REVISION 002 TO A INVITATION TO TENDER

Title - Sujet : Installations de services publics de faible profondeur – Secteur des opérations – Camping du Mont-Tunnel, parc national Banff	
Solicitation No. - N° de l'invitation : 5P421-21-0050/A	Date : Le 28 janvier 2022
Amendment No. - N° de modification : 002	
Client Reference No. - N° de référence du client :	
GETS Reference No. N° de référence de SEAG : PW-21-00976647

Title – Titre :
Installations de services publics de faible profondeur – Secteur des opérations –
Camping du Mont-Tunnel – Parc national Banff

Modification 002

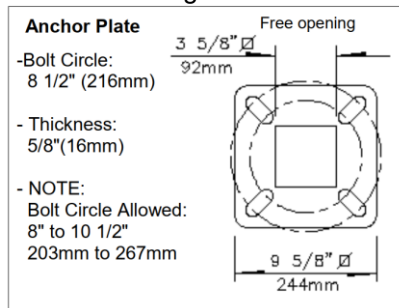
Q20 : Avez-vous des dessins d'atelier du lampadaire que vous fournissez? En particulier, nous cherchons une confirmation du diamètre de vis pour le poteau.

R20 : Voir l'image ci-dessous.
